株式会社土新建材
企画開発部

「エコモックフェンス扉」仕様変更のお知らせ

エコモックフェンス扉仕様変更について

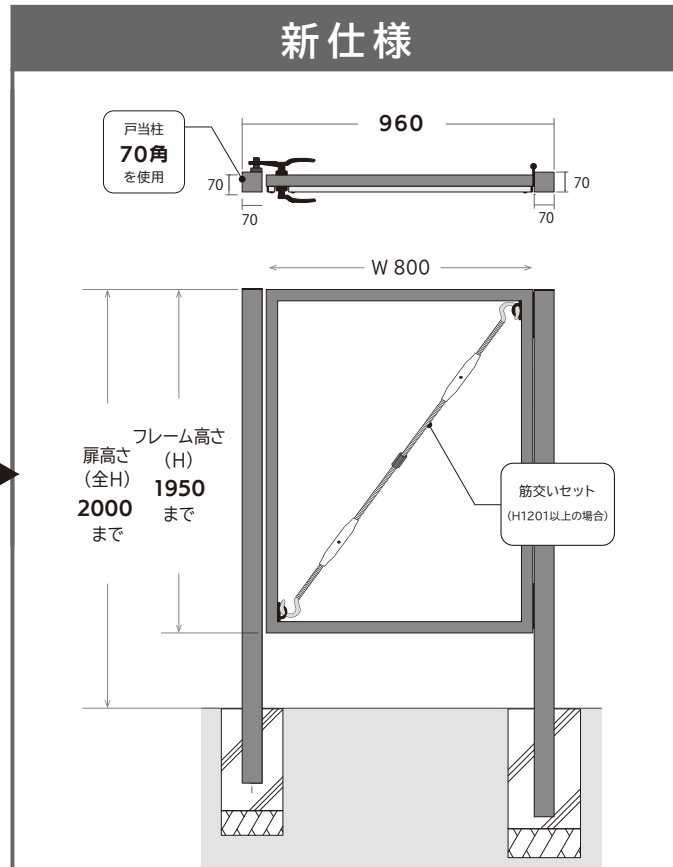
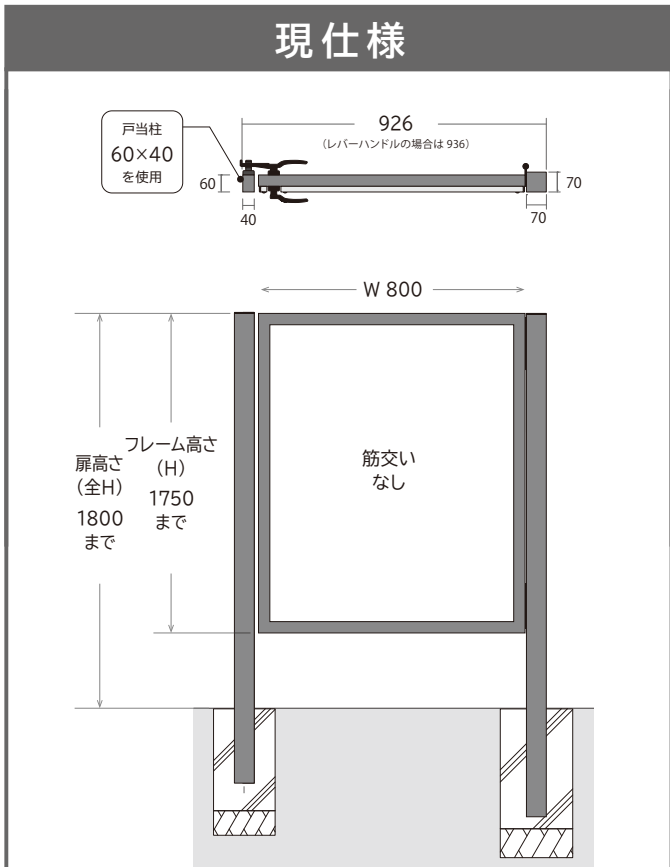
さて、この度下記部材の仕様を変更致しますので、ご案内申し上げます。仕様変更に際しまして、品番も変更になり、新部材も1点追加となりますので併せてお知らせ致します。なお、商品仕様の詳細に関しては別紙をご確認下さい。

品番	PSET11△	PSET12△
扉仕様	右吊元・内開き 左吊元・外開き	右吊元・外開き 左吊元・内開き
サイズ	全 H1800 以下・H1750 以下用	
戸当たり柱	アルミ柱 60×40	
筋交いセット	不 要	
発注時の吊元の指定	必 要

品番	PSET15△
扉仕様	内外・左右兼用
サイズ	全 H2000 以下・H1950 以下用
戸当たり柱	アルミ柱 70 角
筋交いセット	必 要 (H1201 以上の場合)
発注時の吊元の指定	不 要
